REPÚBLICA DE COLOMBIA  
CORPORACIÓN AUTÓNOMA REGIONAL DEL ATLÁNTICO C.R.A

RESOLUCIÓN **No 000904** DE 2019

**“POR MEDIO DE LA CUAL SE MODIFICA EL PERMISO DE VERTIMIENTOS DE AGUAS RESIDUALES DOMÉSTICAS (ARD), OTORGADO MEDIANTE RESOLUCIÓN No. 000946 DEL 07 DE DICIEMBRE DE 2018 AL CONDOMINIO AGUAMARINA BEACH RESORT, UBICADO EN EL MUNICIPIO DE JUAN DE ACOSTA - ATLÁNTICO.”**

*Figura 2. Vista en planta de la PTARD de la etapa Delfines.*

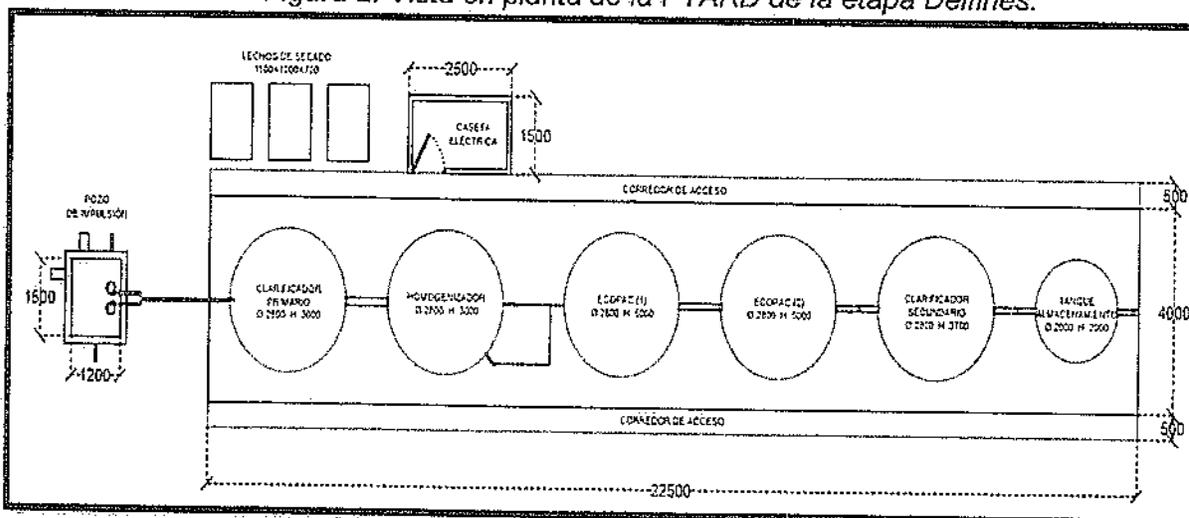
| Requisitos según artículo 8 del Decreto 50 de 2018, con modificaciones  | Cumplimiento  |
|---|---|
| Diseño, planos y memorias del cálculo del nuevo sistema de tratamiento de ARD                                   | Sí cumple según radicado N°. 5957 del 9 de julio de 2019.       |

Figura 3. Sección superior del campo de infiltración.

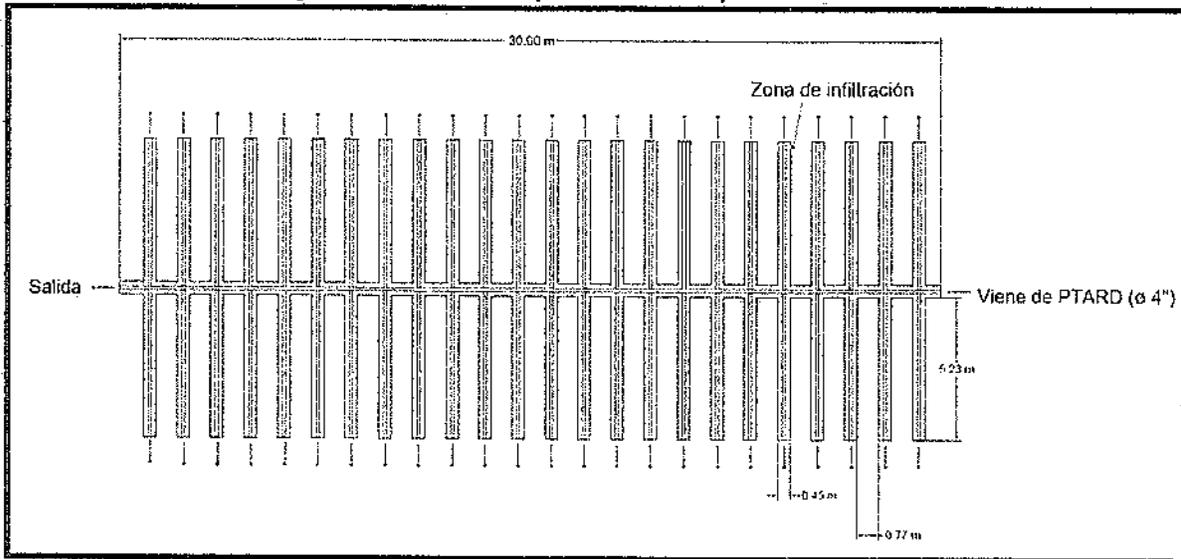
Tal como se observa en la Figura 3, el ancho de cada zanja es de 0,45 m, con divisiones entre cada una de 0,77 m. Cada zanja cuenta con una tubería de PVC de 4 pulgadas (0,1016 m) y una distancia de la grava debajo de cada tubo de 0,3 m (ver Figura 5).
